11. November 2024
M182146/01 Version 3 MART/BGG

Einschätzung zur Stellungnahme der Transnet BW „Stellungnahme zur Leitungseinführung Umspannwerk Dellmensingen – Elektrische und magnetische Felder“

Notiz Nr. M182146/01

le-dell_pfv_u-8-1-2_Verifikation zur Stellungnahme EMF

Abbildung 1. Vorhabenübersicht inklusive auf maßgebliche Immissionsorte zu prüfendem Bereich (gelbe Fläche) und Einwirkungsbereich (orange gestrichelt). (Das Bild wurde aus dem Gutachten der Transnet BW [1] übernommen.)

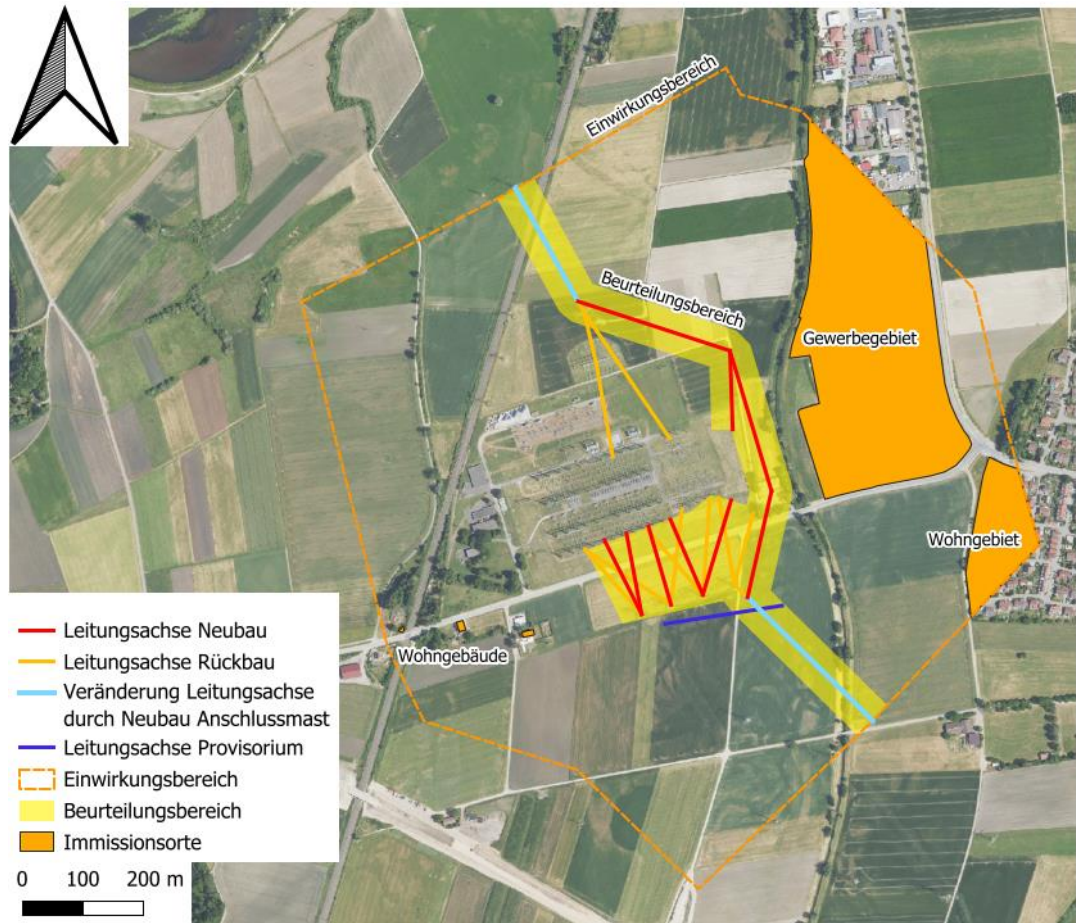
Im auf maßgebliche Immissionsorte zu prüfenden Bereich von 20 m um die ruhenden äußeren Leiter der umgebauten bzw. neu errichteten Freileitungen befinden sich keine maßgeblichen Immissionsorte (vgl. Abbildung 1).

Das in Abbildung 1 blau dargestellte 220-kV-Provisorium zwischen den Leitungen LA 0304 und BI. 4521 soll über einen längeren Zeitraum bestehen bleiben. In dessen auf maßgebliche Immissionsorte zu prüfenden Bereich von 15 m befinden sich keine maßgeblichen Immissionsorte.

In einem Umkreis von 400 m um die ruhenden äußeren Leiter der umgebauten bzw. neu errichteten Freileitungen befinden sich die folgenden maßgeblichen Minimierungsorte (vgl. Abbildung 1):

- Gewerbegebiet mit Wohnnutzung zwischen Westernach und Donaustraße (Dieselstraße, Ottostraße, Robert-Bosch-Straße)
- Wohngebiet am westlichen Ortsrand von Dellmensingen (Staubstraße und Im Schlossgarten)
- Alleinstehende Wohngebäude süd-westlich des Umspannwerks entlang der Ersinger Straße

Es muss deshalb kein expliziter Nachweis zur Einhaltung der Grenzwerte durchgeführt werden.

Dieses Fazit stimmt mit dem der Transnet BW in ihrer Stellungnahme vom 14.05.2024 [1] überein.
